フリーゲージトレインの不具合対策について

平成28年5月

軌間可変技術評価委員会

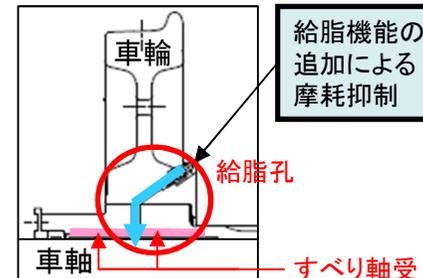
軌間可変技術評価委員会(H27.12月)における対策案

- すべり軸受の形状・配置変更による面圧低減
- 車軸とすべり軸受の隙間を狭くすることで車軸とすべり軸受の擦れの影響の低減
- 給脂機能の追加による摩耗抑制

- 車軸とすべり軸受の隙間を縮小し、擦れの影響を低減(0.3mm→0.2mm)
- 接触面の断面を曲線形状に加工することにより最大面圧を低減
- すべり軸受を軸端側へ25mm拡幅することにより最大面圧を低減

FGT輪軸の構造(概略図)

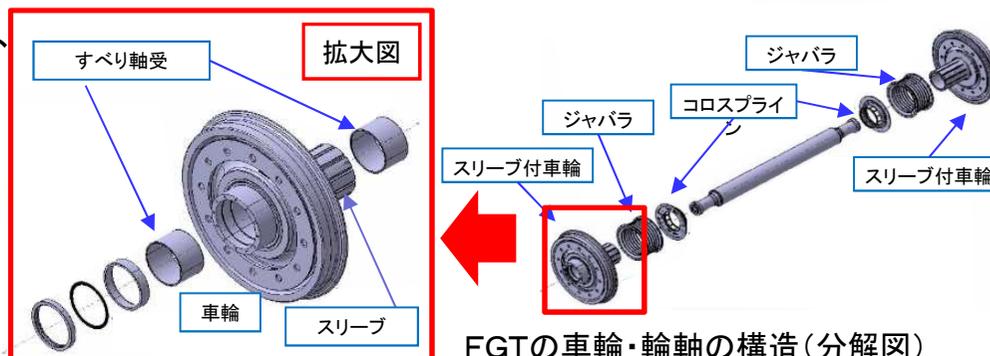
軌間可変技術評価委員会(H27.12月)における指摘事項

○今回の不具合を踏まえて、営業車としての使用を念頭に置いたメンテナンスの検討を行うこと。

○車軸等が安全な状態を維持していることを確認するため、検証試験(台車回転試験)の結果も踏まえつつ、以下の2点について検討する。

1. 車軸等の健全性を判定するための摩耗の限度値・管理値の設定
2. 車軸等の摩耗が常に管理値内に収まっていることを在姿で確認するための検査技術・検査手順の確立

スリーブにより、車軸表面等が直接目視できない

※) 走行試験中の安全確保の観点から、上記について技術的に確立していることが、**耐久走行試験再開の条件**
